GZ: ABT13\_UA.20-57/2019 Bezug: ABT13-147092/2017-6 Graz, am 20.6.2019

Ggst.: Entwurf einer Verordnung der Stmk. Landesregierung, mit  
der die Verordnung betr. das Entwicklungsprogramm für  
den Sachbereich Windenergie geändert wird,  
Begutachtung, hier: Stellungnahme

★ = VZ Sobot

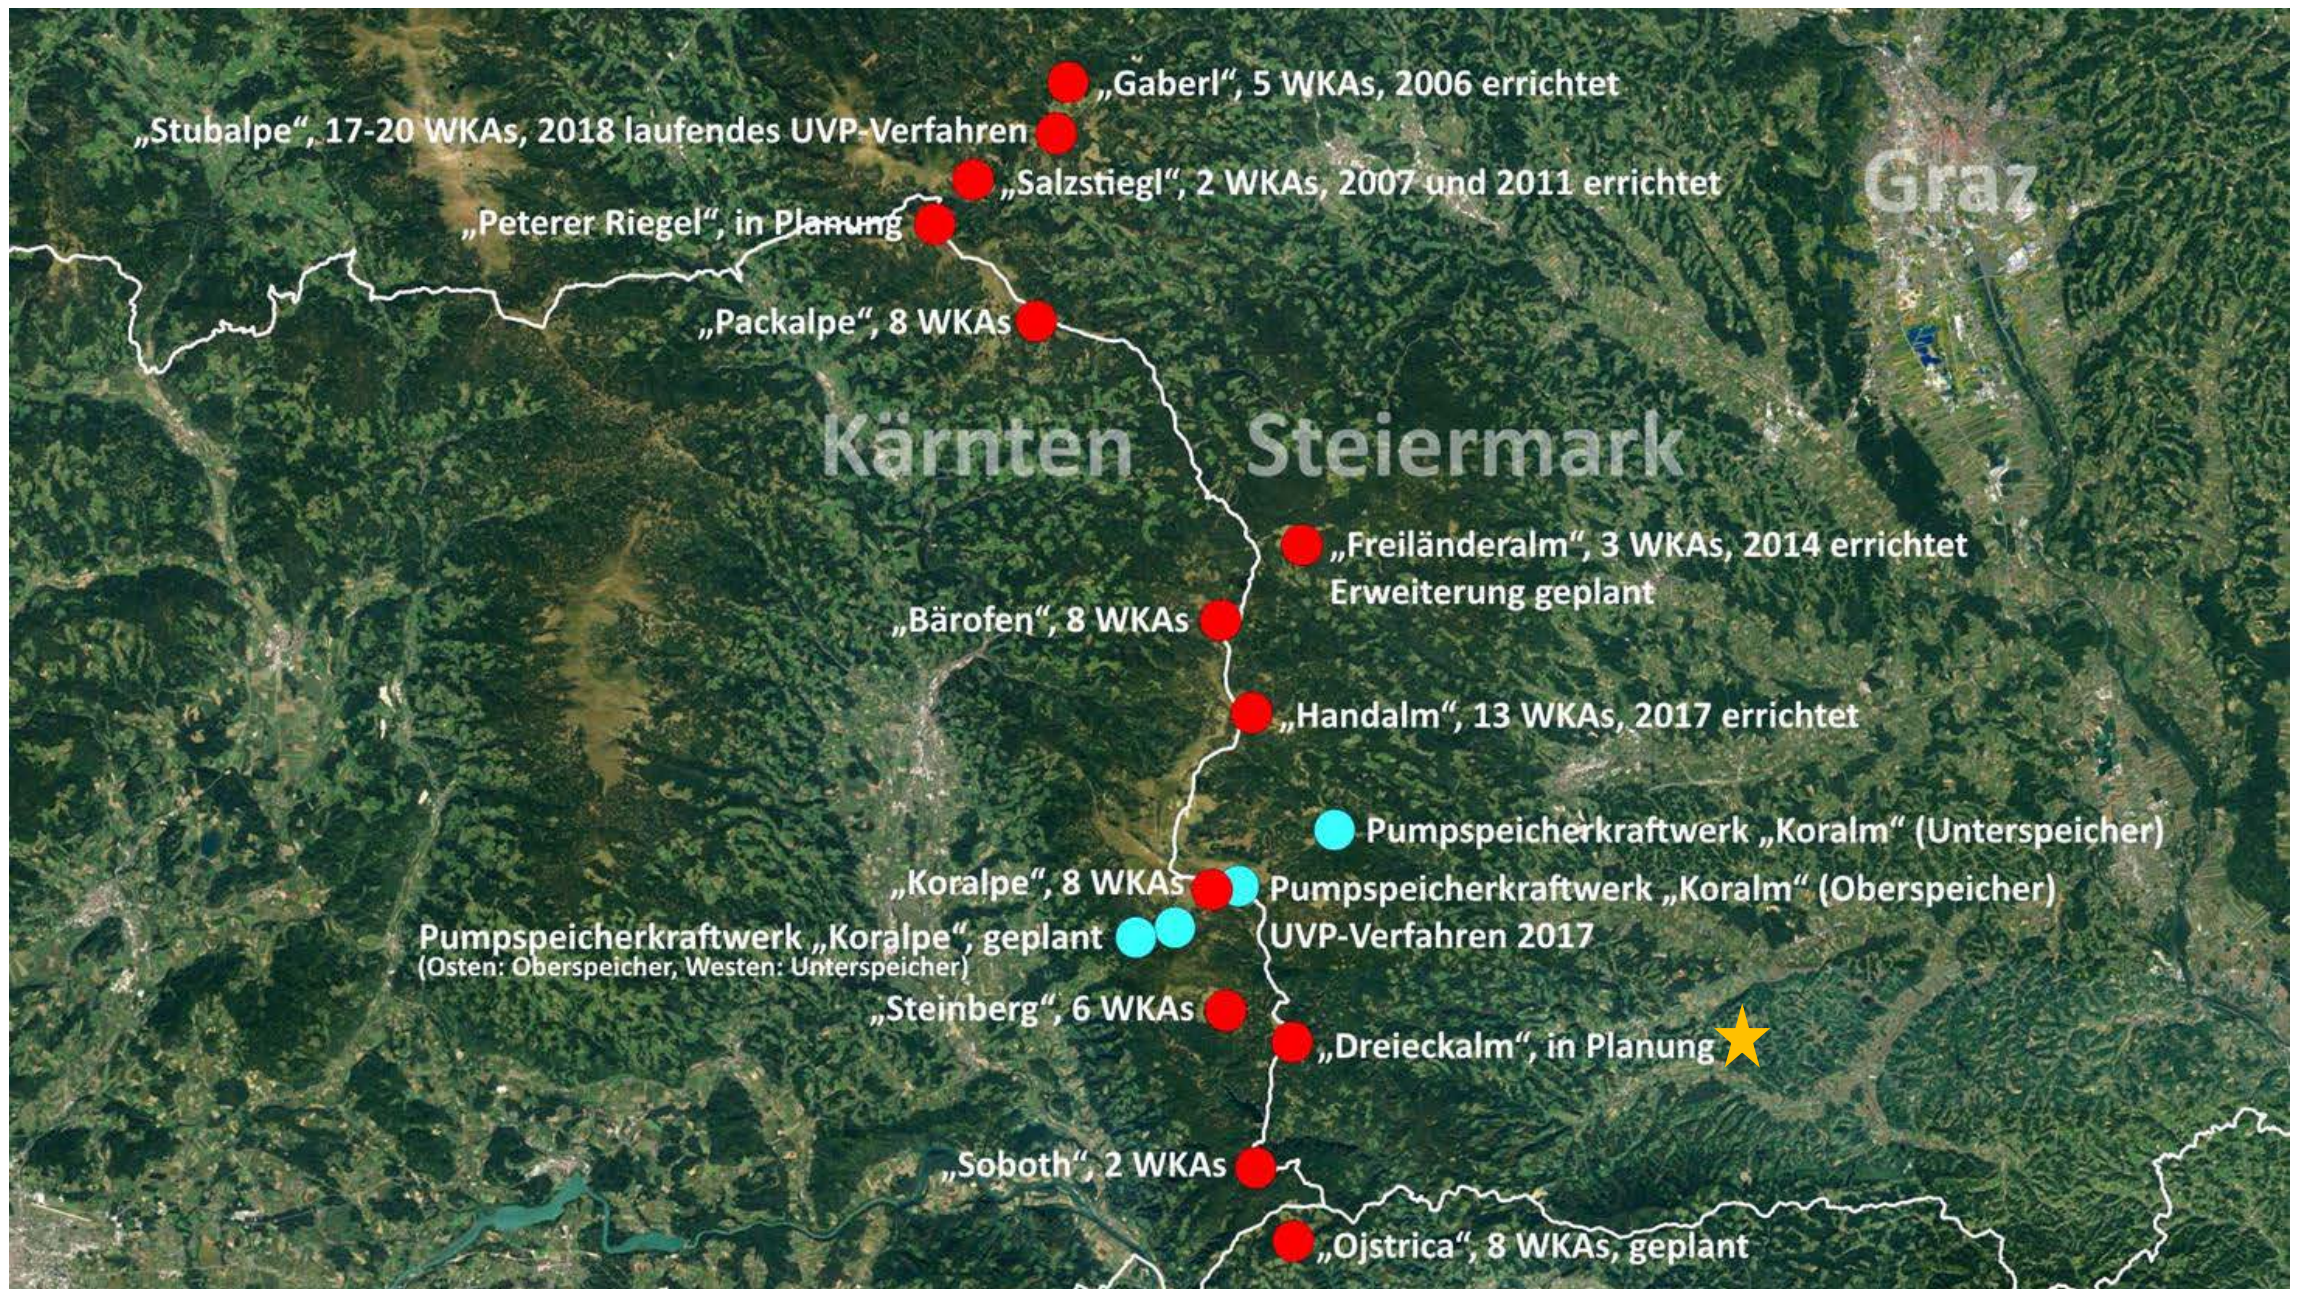
- 3) Koralpe: Entlang des weststeirischen Randgebirges von der Soboth im Süden bis zum Gaberl im Norden wurden bereits Windparkprojekte umgesetzt bzw. verhandelt. Nun sollen zusätzlich zu den bestehenden Vorrangzonen die VZ Soboth neu ausgewiesen werden und die Eignungszone Freiländer Alm in eine Vorrangzone geändert werden. Zu diesen Belastungen des Naturraums ist noch das geplante Pumpspeicherkraftwerk Koralpe zu rechnen, welches ebenfalls großräumig Flächen in sensiblen Hochlagen verbraucht. Die Ansprüche der Windkraftindustrie an diesen Gebirgszug gehen aber noch wesentlich weiter: Auf Kärntner Seite stehen ebenfalls Windparkprojekte in der Pipeline („Soboth“, „Steinberg“, „Koralpe“, „Bärofen“, „Packalpe“ und „Peterer Riegel“), ebenso ist auch jenseits der Landesgrenze ein Pumpspeicherprojekt in Planung. Schließlich ist bei Lavamünd auch auf slowenischem Staatsgebiet die Errichtung eines Windparks beabsichtigt. Ich darf diesbezüglich auf die beiliegende Überblicksdarstellung auf Luftbildbasis verweisen.

Darüber hinaus muss nachdrücklich darauf aufmerksam gemacht werden, dass die Ausweisung von Ausschlusszonen auf steirischer Seite dadurch ad absurdum geführt wird, dass gerade dort jenseits der Landesgrenze auf Kärntner Seite Projekte entwickelt werden. Das weststeirische Randgebirge wird sich durch die Kumulation all dieser Vorhaben zu einer Totalbarriere für den Vogelzug entwickeln. Die Trittsteine und unverzichtbaren Biotopvernetzungen für Raufußhühner, die sich im SAPRO in der Ausweisung von Ausschlusszonen manifestieren, werden durch die Projekte auf Kärntner Seite entwertet, sodass die Vernetzung der Populationen nicht mehr funktioniert, obwohl Österreich für diese Arten eine hohe Verantwortung trägt. Eine Abstimmung mit der Kärntner Landesregierung ist dringendst geboten!

Im Bereich der Koralpe wurde erst kürzlich ein N2000-Gebiet für das FFH-Schutzgut Borstgrasrasen verordnet. Die VZ Soboth will dieses Schutzgebiet ebenso beanspruchen wie das geplante Pumpspeicherkraftwerk, weshalb sich wiederum in der Kumulation erhebliche Auswirkungen ergeben, weshalb für die VZ Soboth keinerlei Planungssicherheit gewährleistet ist.

Schließlich ist festzuhalten, dass die Horizontverschmutzung durch die Vielzahl von Windparks entlang dieses vom Ballungsraum Graz aus gut einsehbaren Gebirgszuges eine völlige Entwertung für das Landschaftsbild darstellt. Die damit einhergehenden Auswirkungen auf Erholungs- und Freizeitwert sowie auf Tourismusprojekte sollen an dieser Stelle zumindest erwähnt werden.

Aus meiner Sicht hat das weststeirische Randgebirge von der Soboth im Süden bis zum Gaberl im Norden angesichts der Vielzahl bereits umgesetzter bzw. im Verfahren befindlicher Projekte die Grenze seiner Belastbarkeit schon überschritten. Der hohe naturschutzfachliche Wert der Region ist durch die Ausweisung einer Vielzahl naturräumlicher Schutzgebiete und die Tatsache belegt, dass es sich bei der Koralpe wegen des einzigartig wertvollen Vorkommens von Endemiten um eines der bedeutendsten Biodiversitätszentren Österreichs und des gesamten Ostalpenraumes handelt. Aus meiner Sicht ist die Ausweisung zusätzlicher Vorrangzonen für Windparks daher nicht mehr vertretbar. Hinsichtlich der Schutzgüter Freizeit und Erholung hat das Gebiet seine Belastungsgrenze ebenfalls erreicht. **Als Umweltanwältin des Landes Steiermark spreche ich mich daher nachdrücklich gegen die Neuausweisung der VZ Soboth und die Änderung der Eignungszone Freiländer Alm zu einer Vorrangzone aus.**
